改善箇所説明図

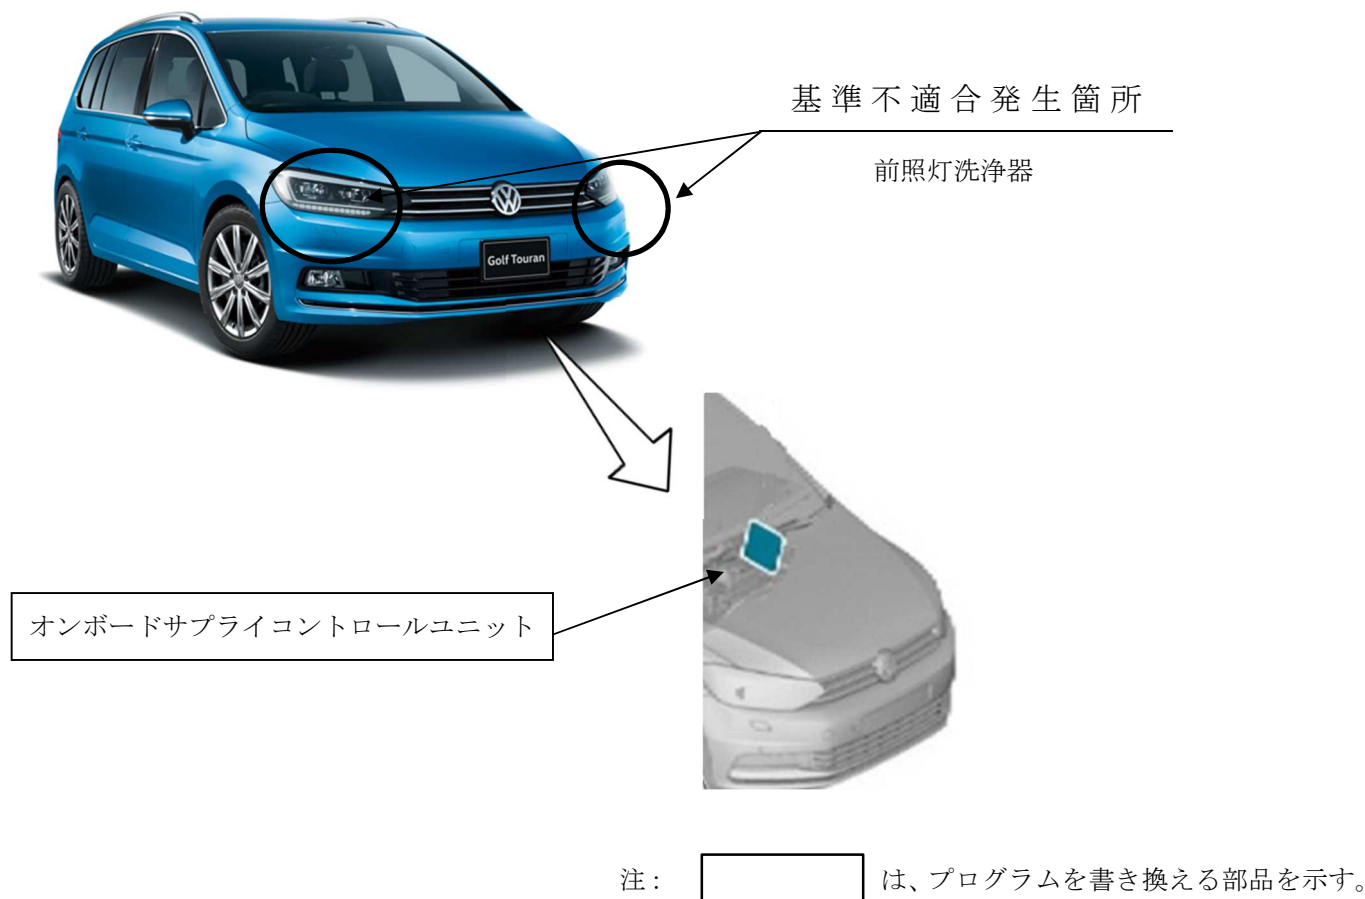
前照灯洗浄器において、オンボードサプライコントロールユニットのプログラムが不適切なため、洗浄効率の技術基準に満たないものがある。

全車両、オンボードサプライコントロールユニットのプログラムを対策プログラムに書き換える。

識別：キャンペーンステッカーに「外-3510、日付（西暦・月・日の順）、ワークショップスタンプ」を記入し、スペアタイヤ収納部左側面に貼りつける。
